SOPRINTENDENZA SPECIALE PER IL PIANO NAZIONALE
DI RIPRESA E RESILIENZA

Oggetto: **[ID: 7410] LATIANO (BR):** progetto di un nuovo impianto integrato agrovoltaico, denominato “SV01” con potenza nominale pari a 40 MW, e delle relative opere e delle infrastrutture connesse, da realizzarsi nel Comune di Latiano (BR), con connessione alla RTN prevista in corrispondenza della futura SE Terna di Latiano (BR).
Procedimento ai sensi degli artt. 23 e 24 del D.Lgs. 152/2006.
Proponente: HEPV 17 S.r.l.
Richiesta di documentazione integrativa

Fig. 1 Stralcio del PPTR nella zona dell'impianto

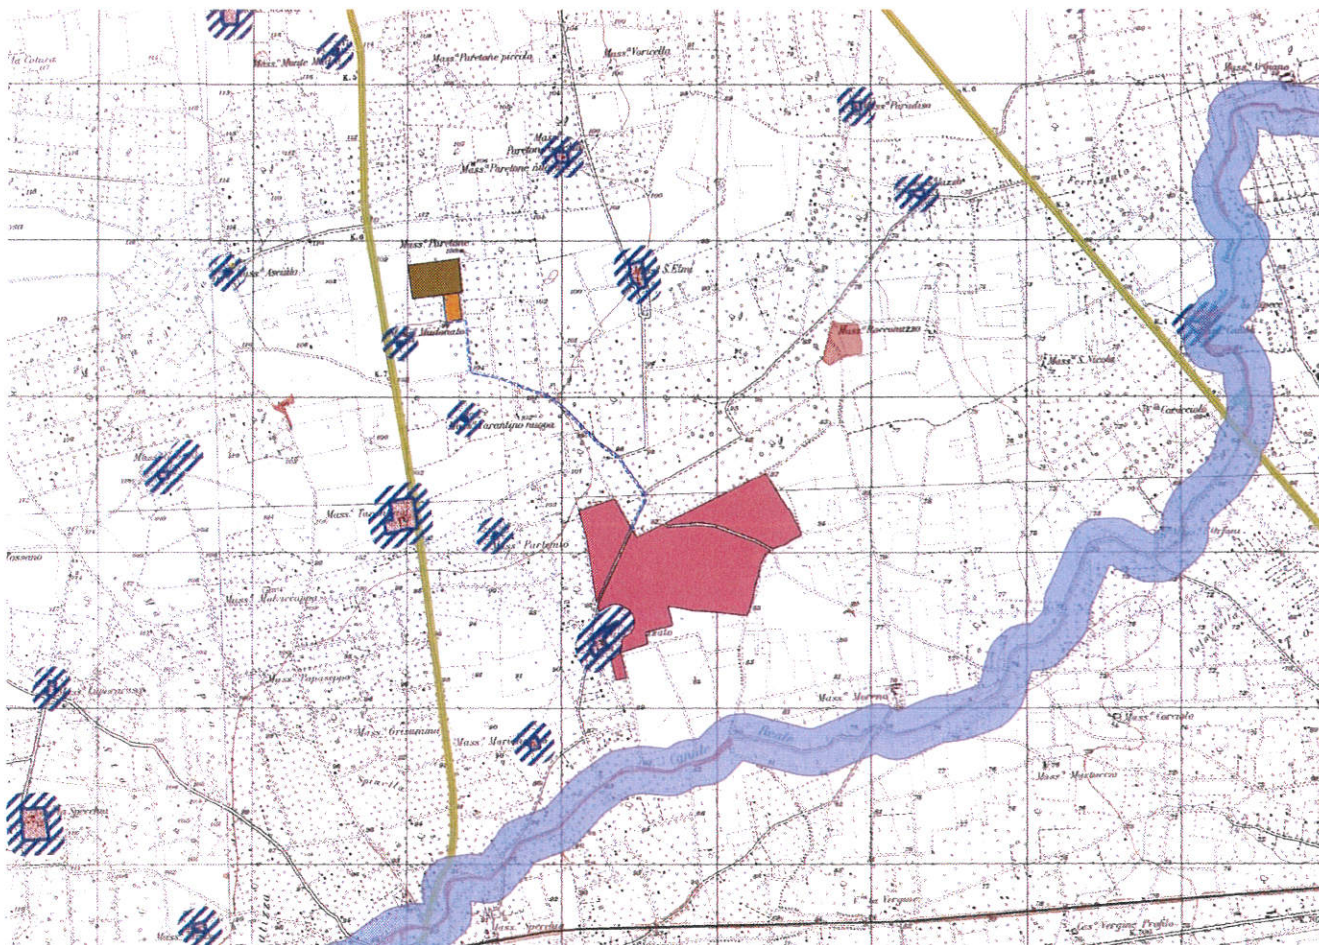
vigneti a sesto regolare, di impianto relativamente recente, intervallati da sporadici seminativi; il complesso sistema di segni e manufatti testimonianza delle culture e attività storiche che hanno caratterizzato la figura, quali reticoli di muri a secco, masserie, paretoni e limitoni [Cfr. fig. 1].
